Návrh DIO - dotčený úsek, oprava povrchu

2. etapa

Bc. Marcela Kaldová
Plzeňský kraj
26.06.2024 16:57

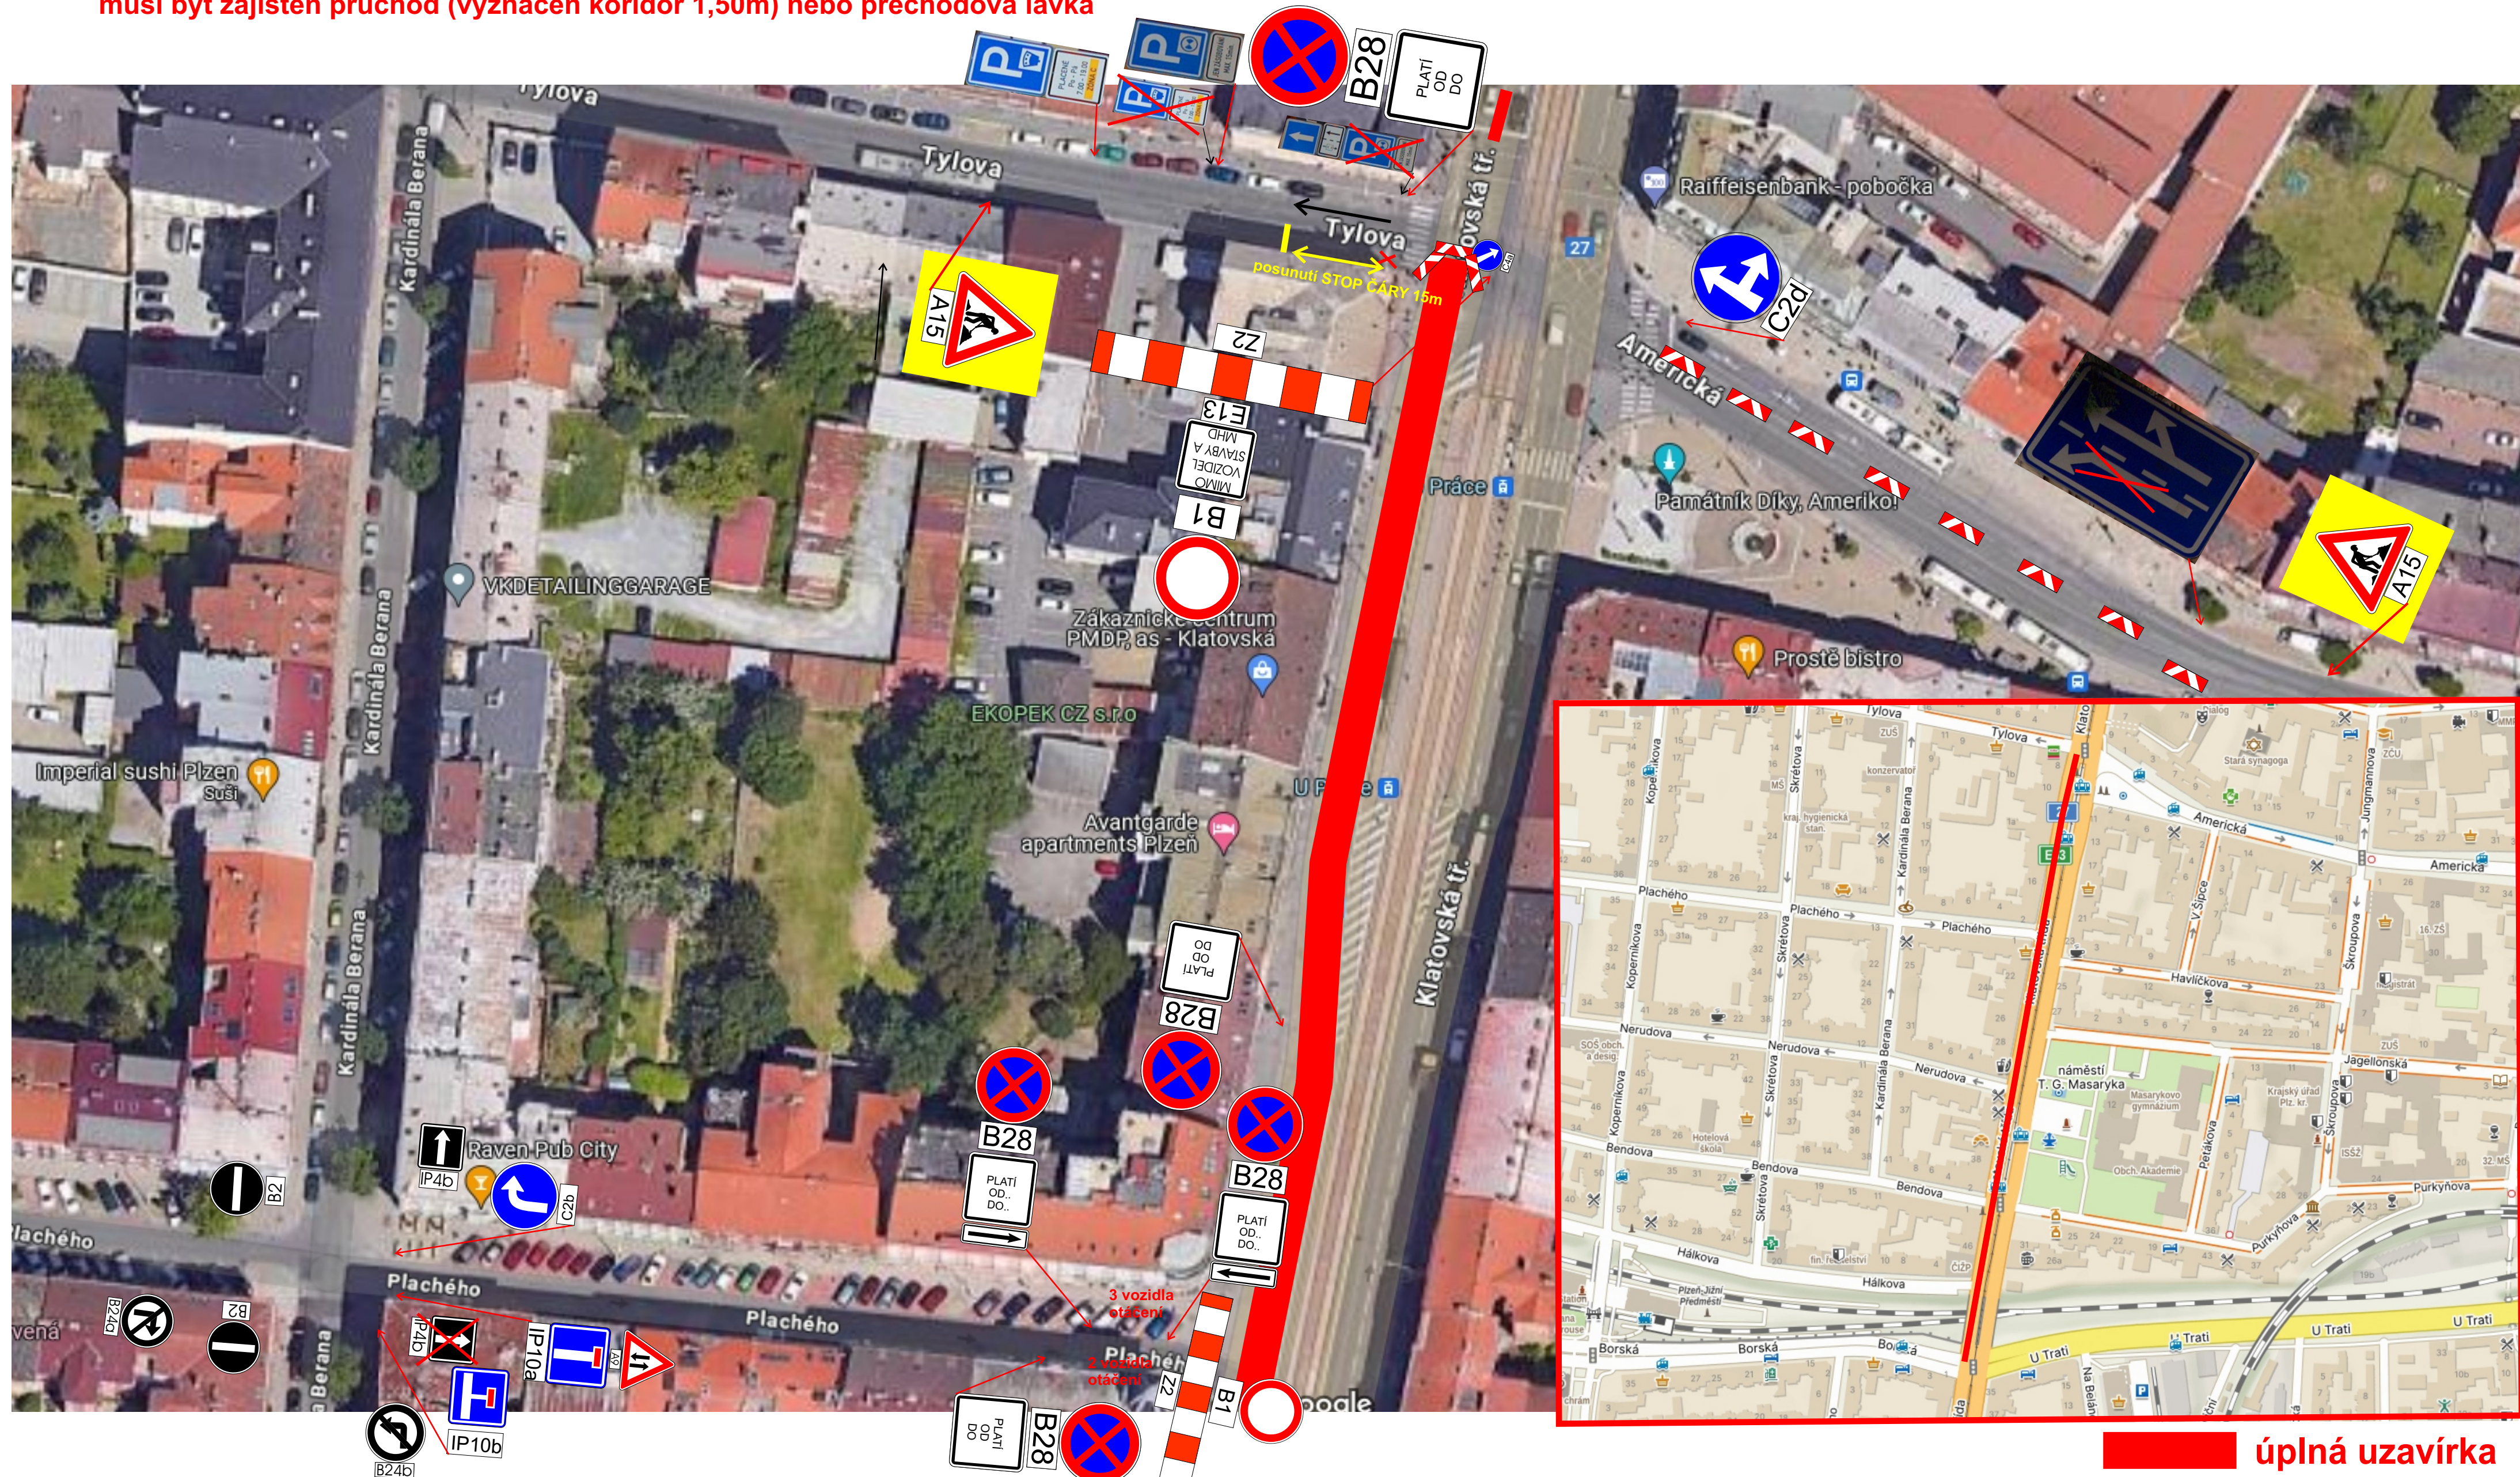
přechod pro chodce,
musí být zajištěn průchod (vyznačen koridor 1,50m) nebo přechodová lávka

Návrh DIO - dotčený úsek, oprava povrchu

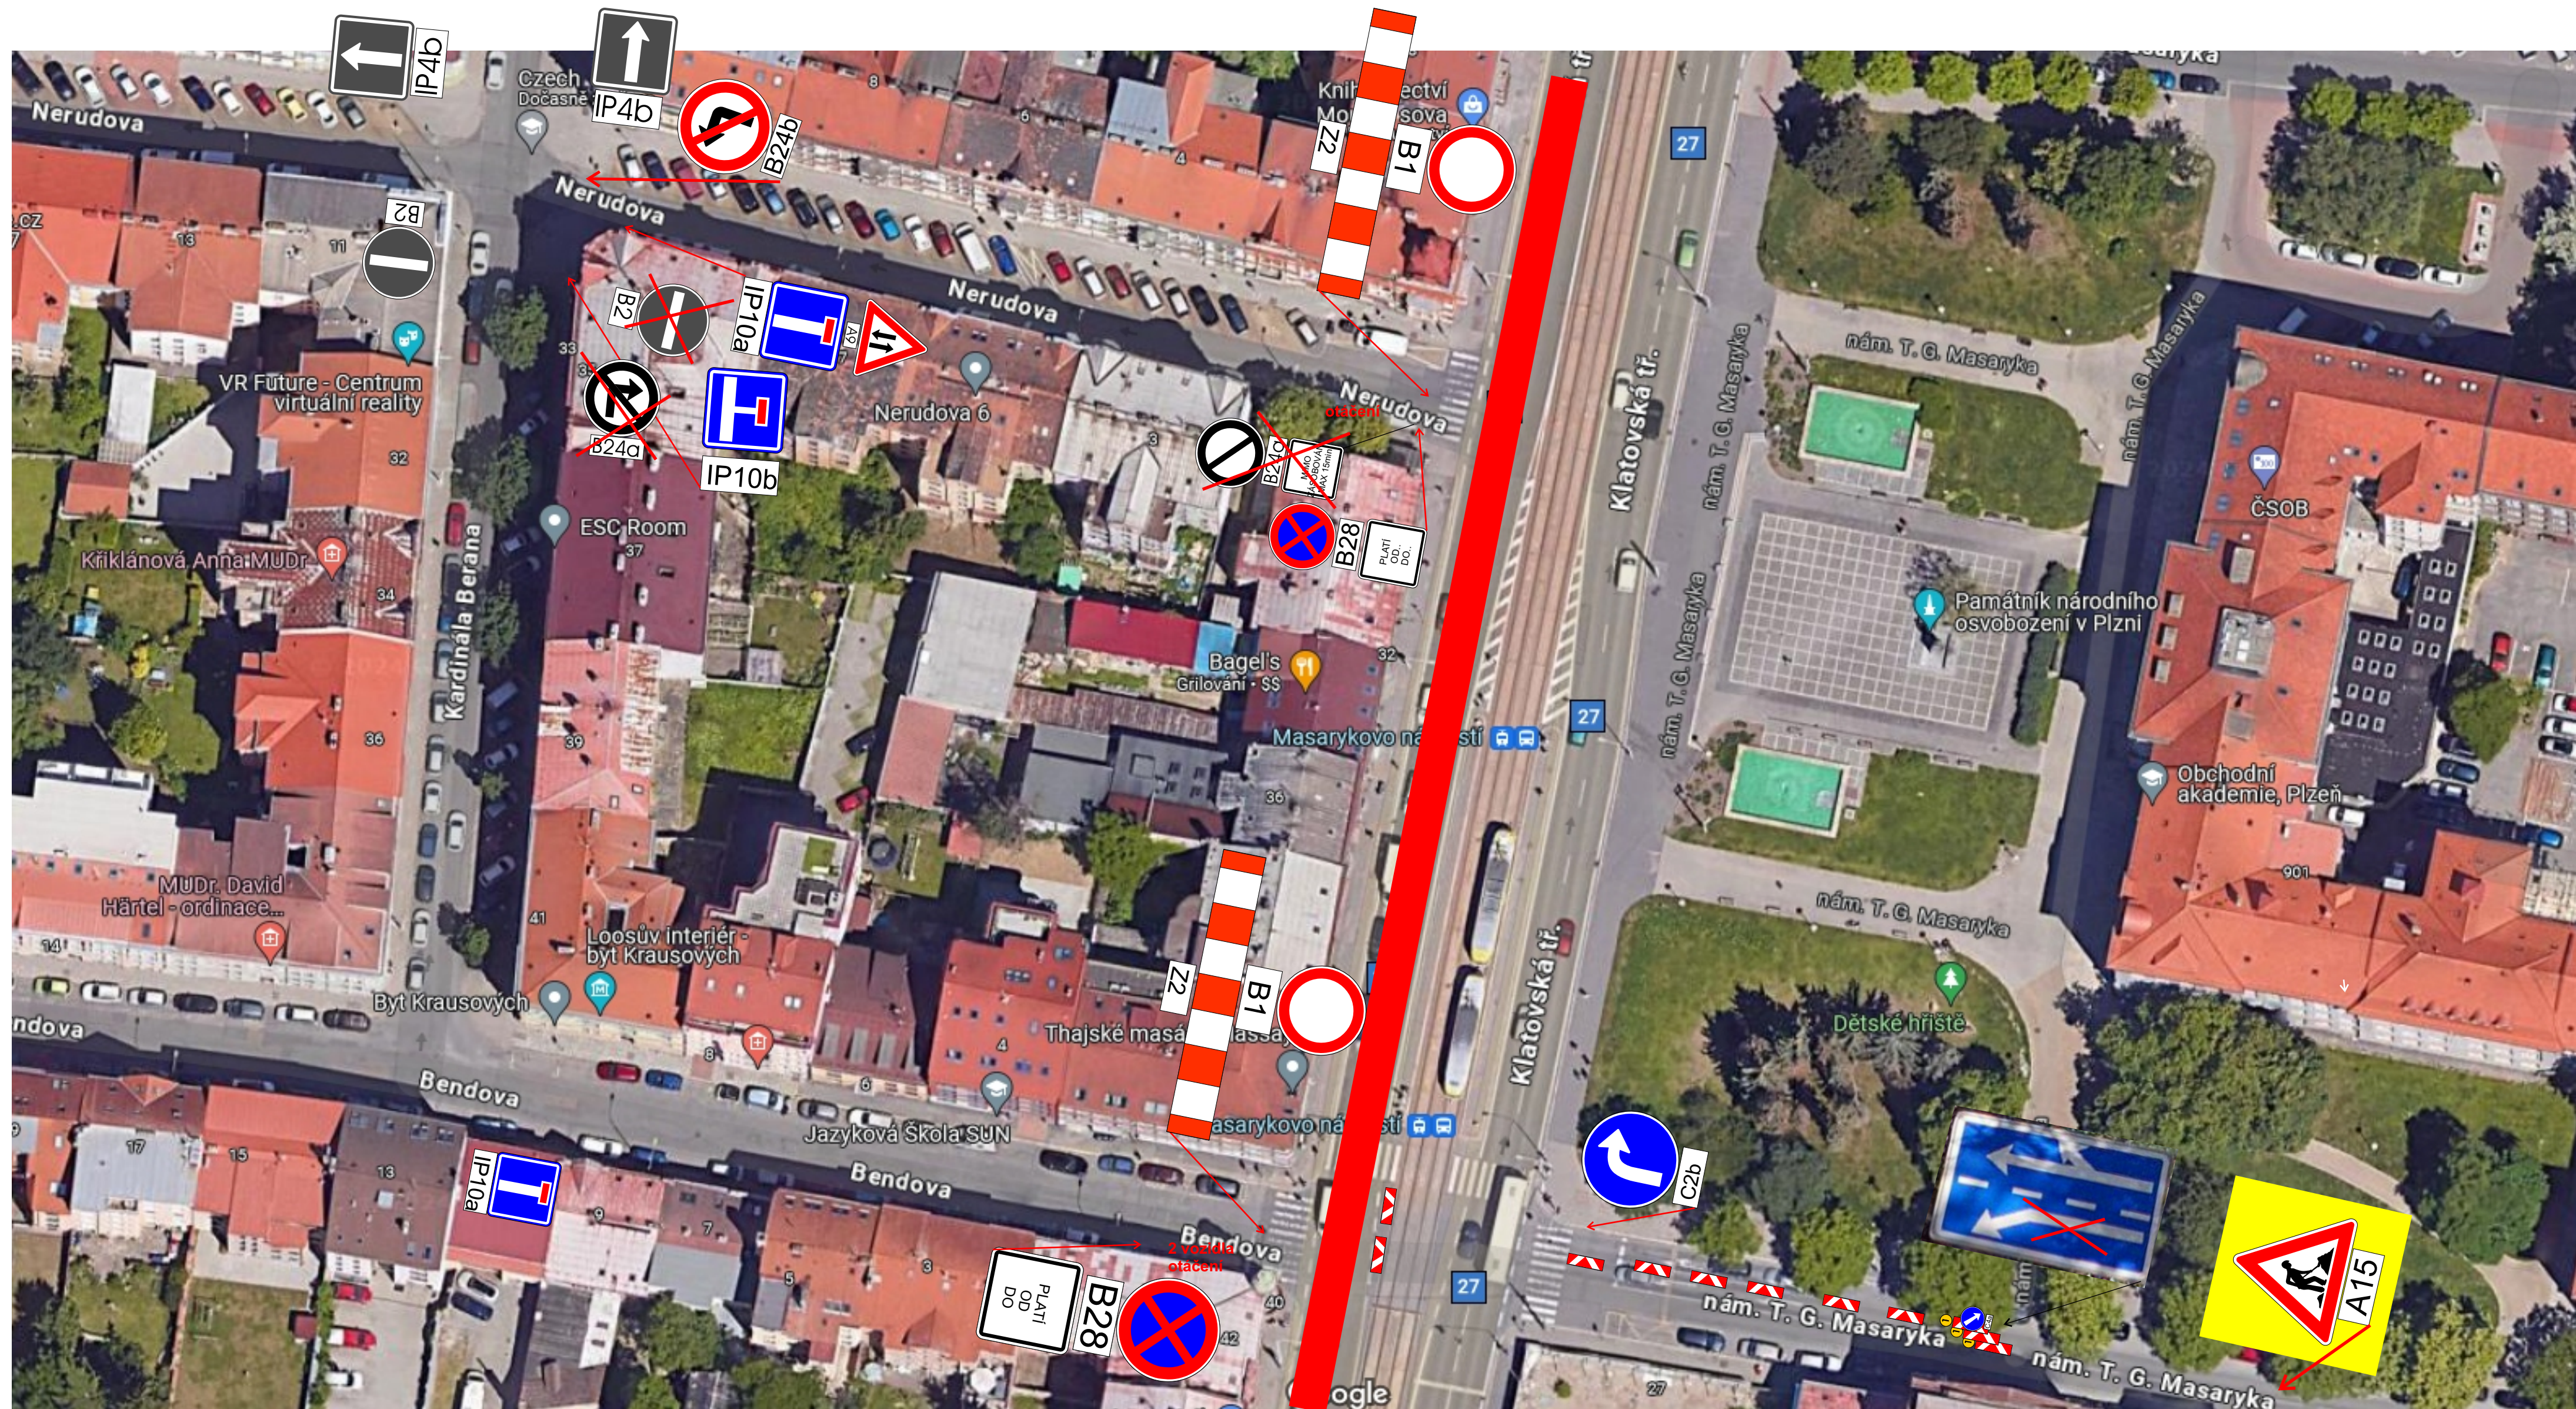
přechod pro chodce,
musí být zajištěn průchod (vyznačen koridor 1,50m) nebo přechodová lávka

Návrh DIO - dotčený úsek, oprava povrchu 2. etapa

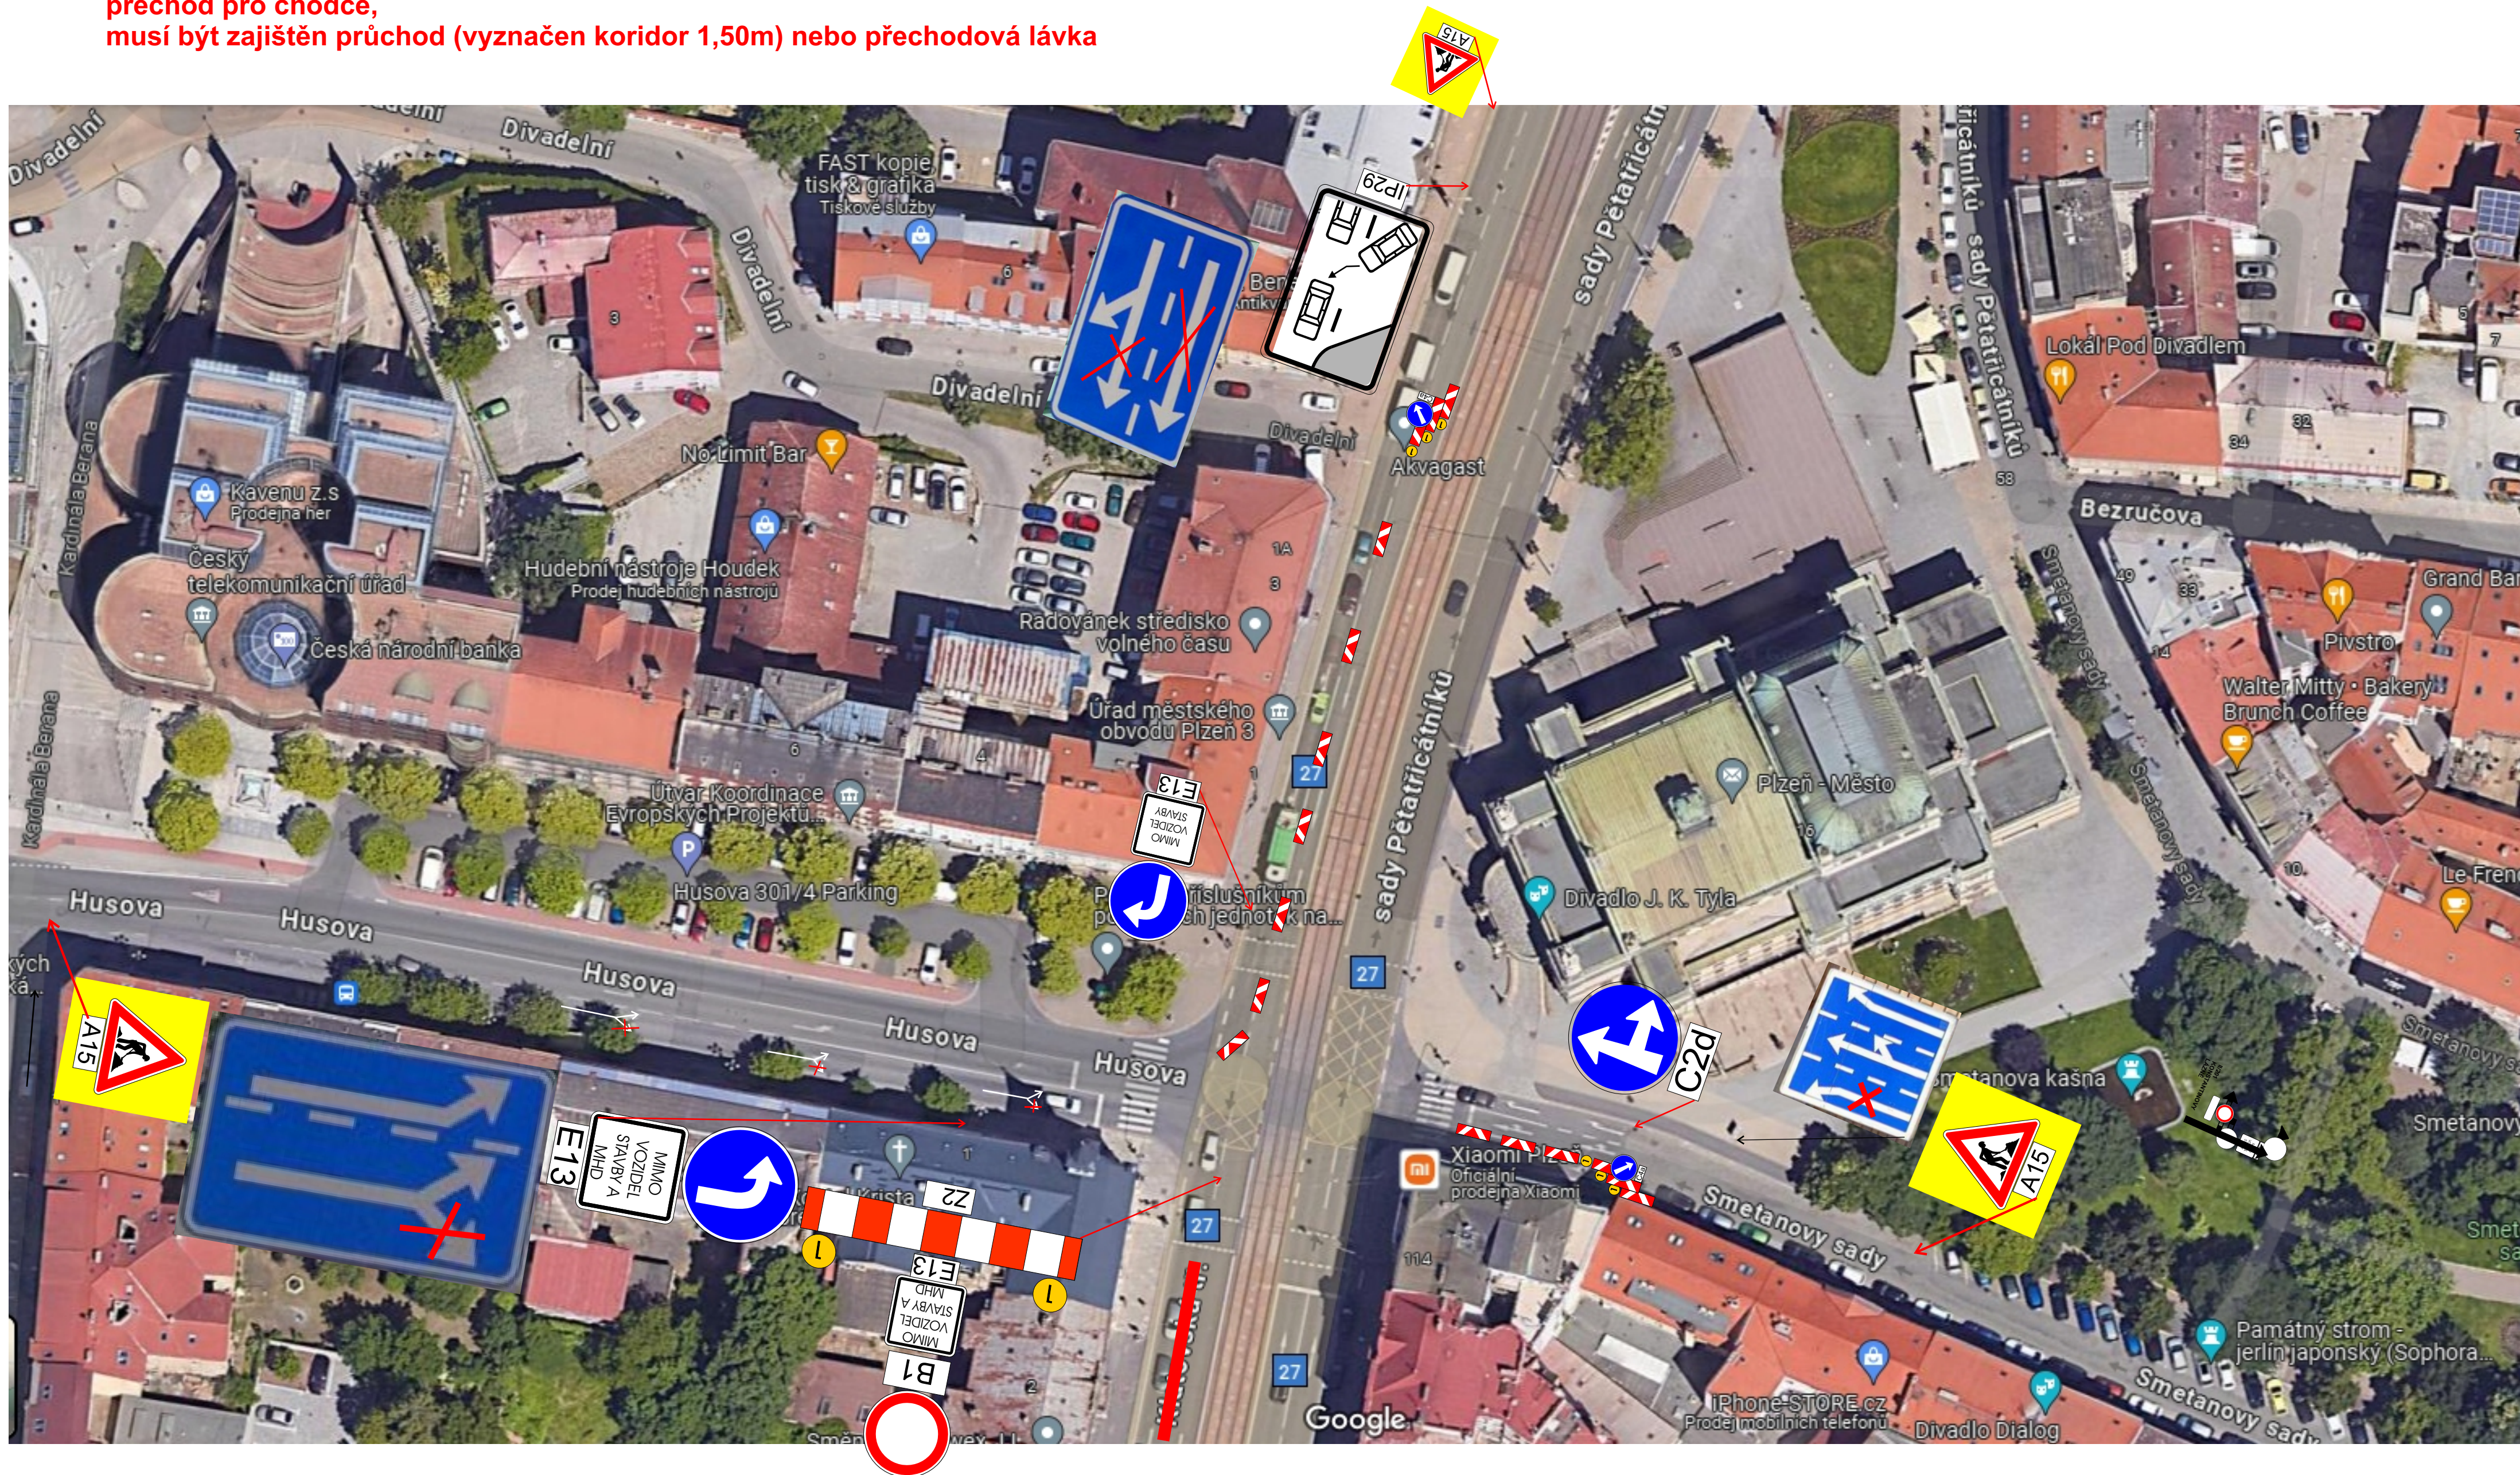
přechod pro chodce,
musí být zajištěn průchod (vyznačen koridor 1,50m) nebo přechodová lávka
